## 修正確認報告

15-17L カット状:GWG

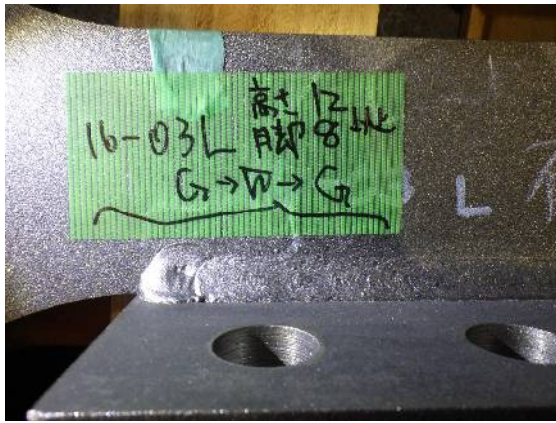
13-07L 脚長不足:GWG

16-03L ビード不整:GWG

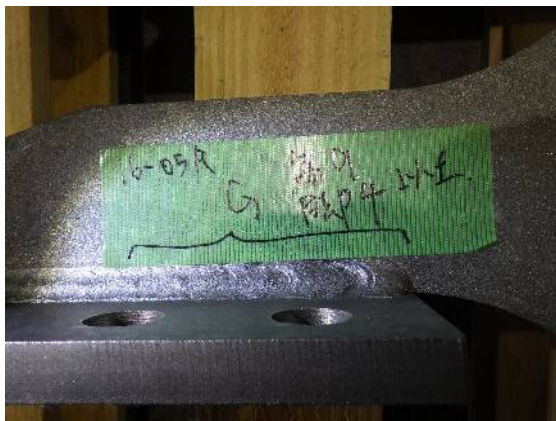
15-22L 境界部不整:G

16-08R 境界部不整:G

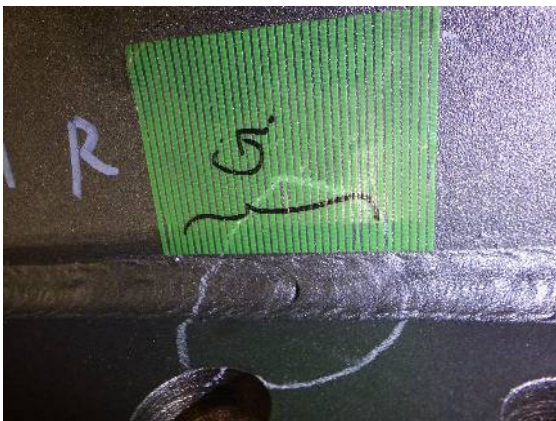
16-05R カット状:GWG

19-11R ビード不整:G

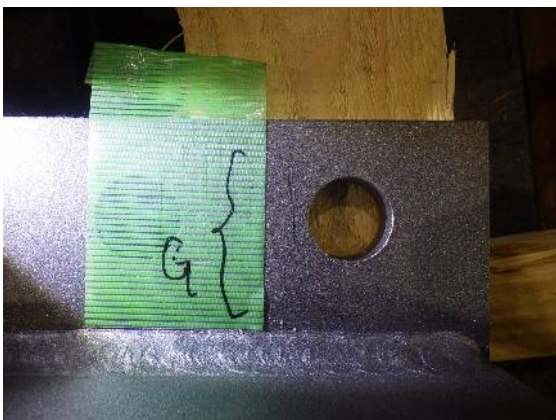
18-22R 境界部不整:G

21-08R カット状:GWG

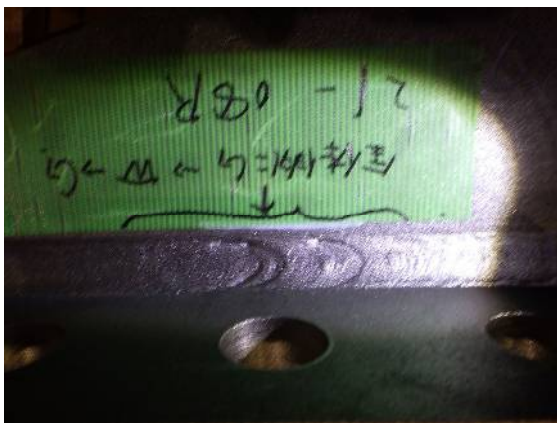
20-23R 境界部不整:G
